改善箇所説明図

改善の内容

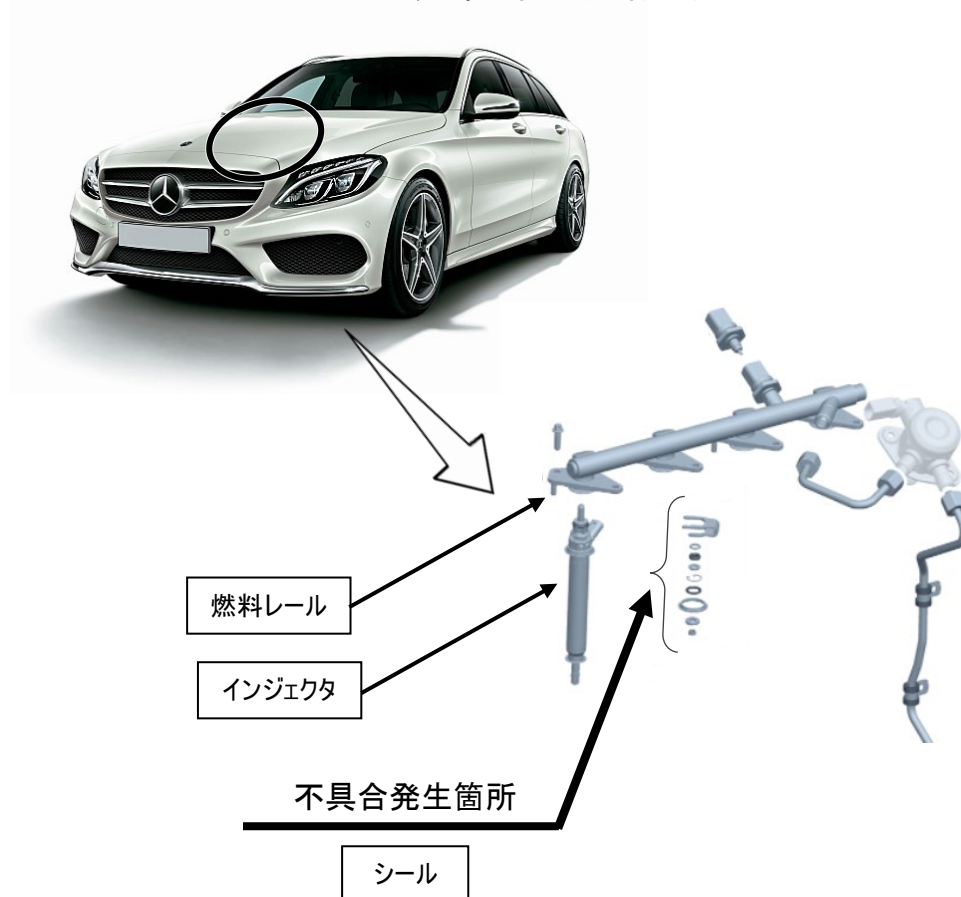
エンジンの高圧燃料配管において、組付け時の管理が不適切なため、微細な粒子が燃料レールとインジェクタ間のシールに挟まっているものがある。そのため、使用過程でシールが損傷して燃料漏れが発生し、最悪の場合、漏れ出した燃料が高温部位に滴下することで火災に至るおそれがある。

注： は、交換する部位を示す。

全車両、燃料レールとインジェクタとシールを新品に交換する。
